Atestado de Viabilidade EIV n.º 3/2020 - SEDUH/GAB

ATESTADO DE VIABILIDADE EM EIV n.º 3/2020

Dados Gerais					
Processo nº	SEI/GDF 00390-00003783/2018-56		Tipo de EIV	Edifício - Obra inicial	
Empreendimento	Araucárias Shopping		Área construída	65.345,42 m²	
Previsão legal	Lei nº 5.022/2013 - Anexo Único (item 2.4)		Enquadramento em EIV	Despacho CAP - (32193744)	
Localização	Rua 16 Sul, Lotes 3 e 5 e Rua 17 Sul, Lotes 6 e 8, Águas Claras, DF.		Compromissária	Paulo Octávio Investimentos Imobiliários Ltda.	
Descrição	Empreendimento de uso misto, constituído de um shopping, em sua base, e de 3 (três) torres, sendo 2 (duas) torres residenciais e uma 1 (uma) torre comercial.				
Responsável Técnico/Autoria					
Nome	Formação		Registro CAU/CREA nº		
Empresa Ecotech - Tecnologia Ambiental e Consultoria Ltda.	CNPJ nº05.834.374/0001-26		7.044/RF		
Felipe Ponce de Leon Soriano Lago	Engenheiro Florestal		10.975/D - (32198640)		
Alba Grilo	Arquiteta e Urbanista		A75909-0 - (32200996)		
Marina Parada Pavoni	Arquiteta e Urbanista		A49683-9 - (32198856, 32200711)

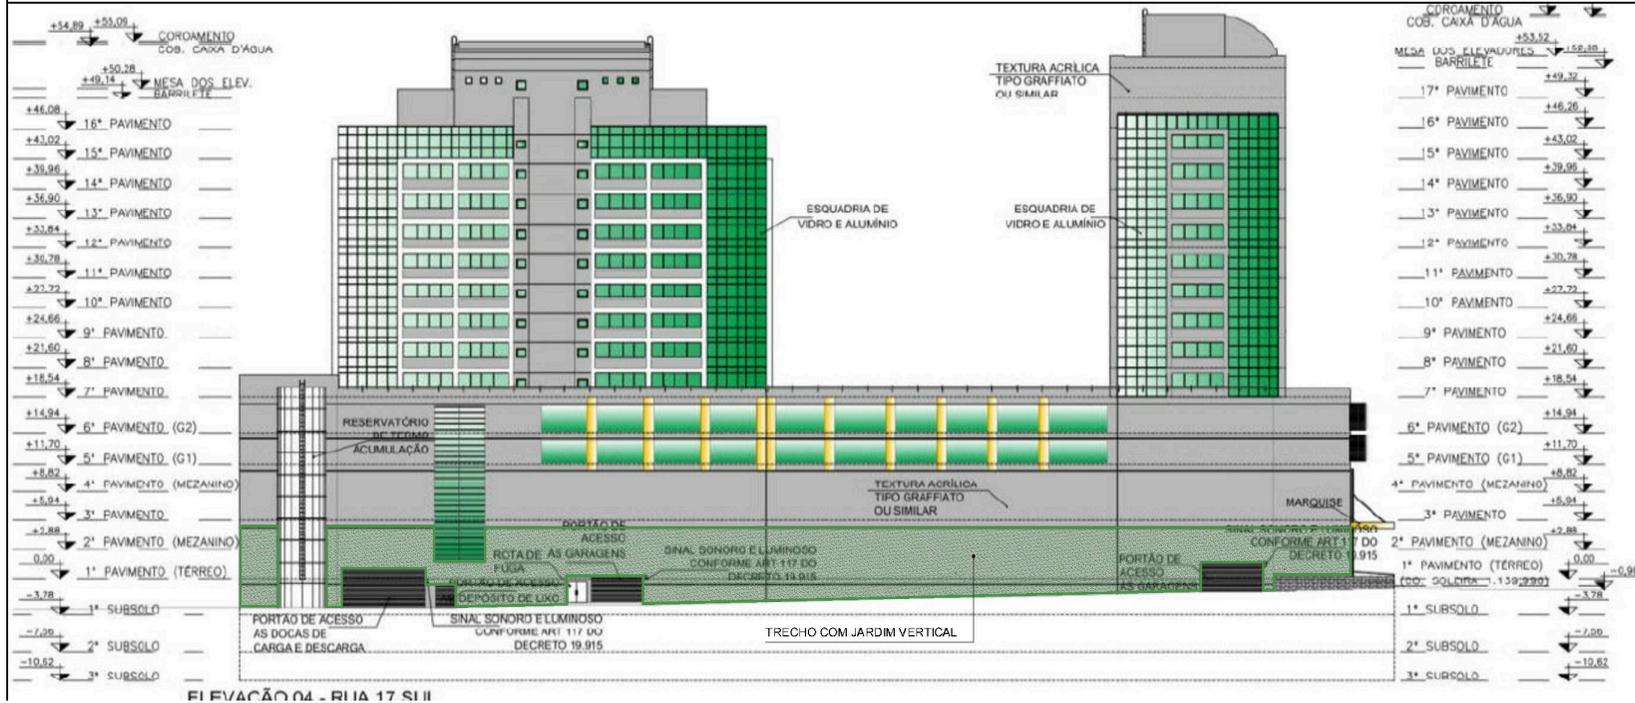
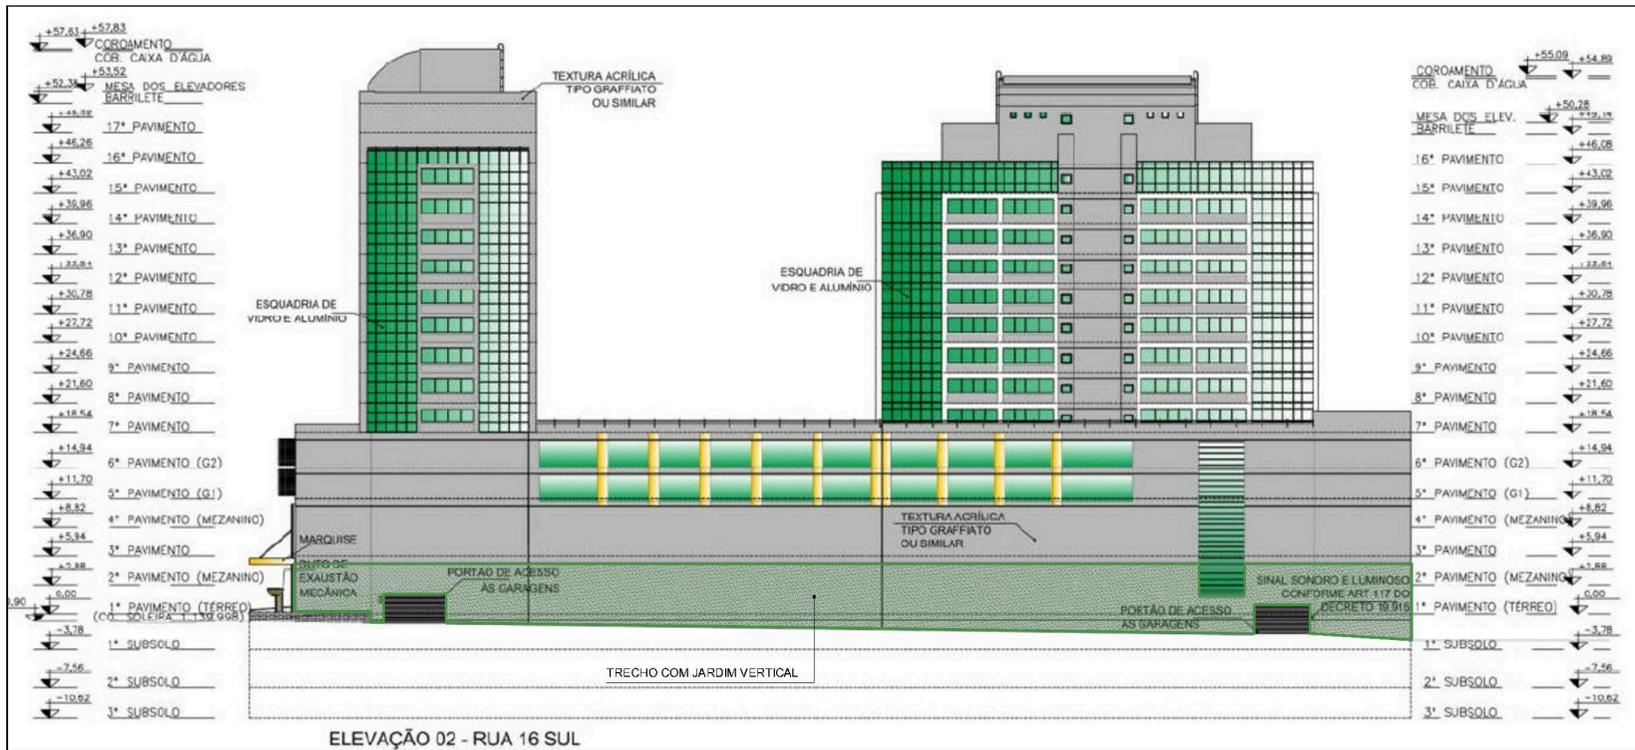
9	Adequação das fachadas voltadas para as Ruas 16 e 17 Sul com implantação de jardim vertical com espécies naturais.	<ul style="list-style-type: none"> A adequação do projeto deverá ser apresentada à CAP para análise e aprovação, atendendo a área especificada na figura indicada no campo "Informações Adicionais" deste Atestado.
10	Controle de sinalização, ruídos e tráfego de veículos pesados durante a execução de obra, com término previsto para até às 20h	<ul style="list-style-type: none"> O funcionamento do canteiro e atividades das obras fica limitado ao horário máximo de 20 horas; Devem ser sinalizados todos os acessos de caminhões aos lotes, mantendo a acessibilidade e prioridade ao pedestre.
